太陽光発電施設設置届出書

太陽光発電施設の設置の場所		塩尻市大字柿沢字牛倉沢288-1, 289-1 塩尻市大字柿沢字ミノカヘト251-2, 251-4, 251-ロ
事業区域の位置及び面積		別添位置図及び事業区域図のとおり 2,087m ²
太陽光発電施設の合計出力		49.5 kW (太陽電池の合計出力 106.2 kW)
太陽光発電事業の内容及び実施予定期間	発電電力の用途	<input checked="" type="checkbox"/> 売電 <input type="checkbox"/> 自家消費 設備ID (無し 小売電気事業者との相対契約)
	設置工事着手予定日	令和 7年 7月 9日
	設置工事完了予定日	令和 8年 1月 9日
	運転開始予定日	令和 8年 2月 9日
	施設撤去予定日	令和 48年 2月 9日
太陽光発電施設の設置に関する計画		別添「太陽光発電施設設置計画書」参照
太陽光発電施設の構造に関する事項		スクリュー杭、アルミ架台、パネル角度15度
景観保全のための措置の検討に関する事項		別添「景観の保全のための措置の検討状況書」参照
環境の保全のための措置の検討に関する事項 (※環境配慮区域に太陽光発電施設を設置する場合に限る。)		該当なし
備考		連絡先 株式会社グリーンプランフォー (電話番号) 0268-71-6750 (FAX番号) 0268-71-6751 (電子メールアドレス) kinokopw4170@gmail.com

太陽光発電施設設置計画書

説明会経過報告書

雨水計画書

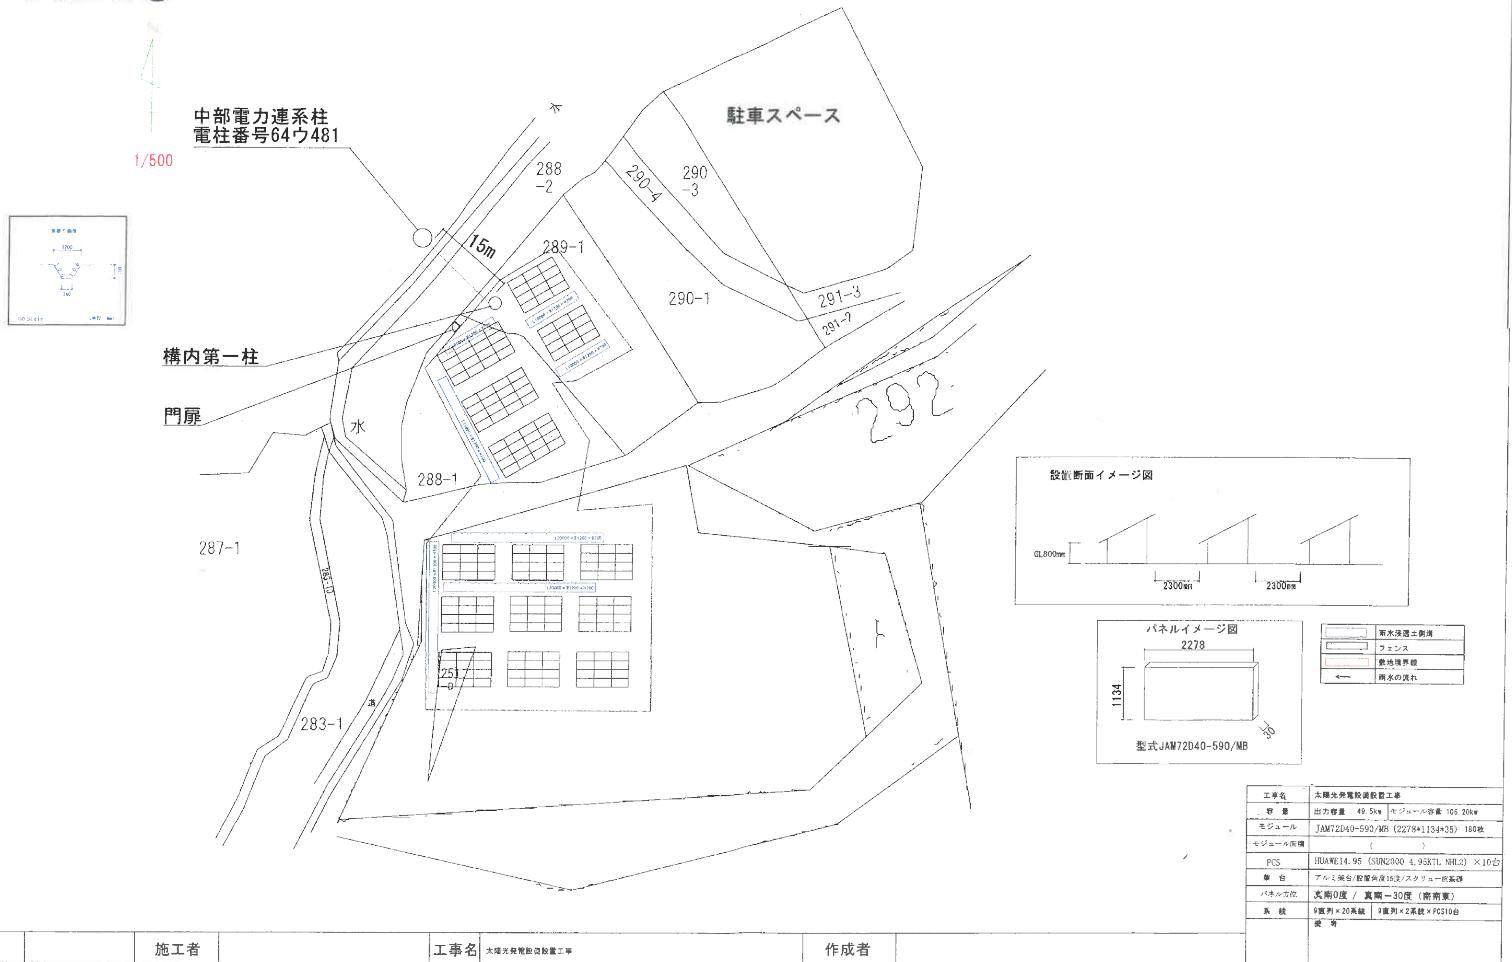
5 質疑等 (事業者の回答を 含む)	<p>予定地①について</p> <p>Q: 雨水計算書の基準地域はどこですか？</p> <p>A: 松本市になります。</p> <p>Q: 10年確立では短いのでは？</p> <p>A: 基準的には問題ないですが、長くすることも検討いたします。</p> <p>Q: 必要量に対し、1.46倍ほどの計画容量で問題はないですか？</p> <p>A: 口頭での弊社実績で恐縮ですが、3年前くらいの大雨でも問題ございました。</p> <p>Q: 雨水計算書は県と市に提出し確認しますか？</p> <p>A: 提出いたします。</p> <p>Q: 予定地①の水の流れが記載ないので、記載をお願いいたします。</p> <p>A: 記載漏れ失礼いたしました。追記いたします。</p> <p>Q: 傾斜をおおよそで良いので記載してください。</p> <p>A: 承知いたしました。断面図等でご説明させていただきます。</p> <p>Q: 側溝は敷地内を囲むように設置した方が良いのでは？</p> <p>A: 面積や周辺状況によりますが、前向きに検討いたします。</p> <p>Q: 予定地③の水の流れからすると、側溝は南北向きの方が良いのでは？</p> <p>A: おっしゃる通りです。設計に確認し必要に応じ修正いたします。</p>
--------------------------	--
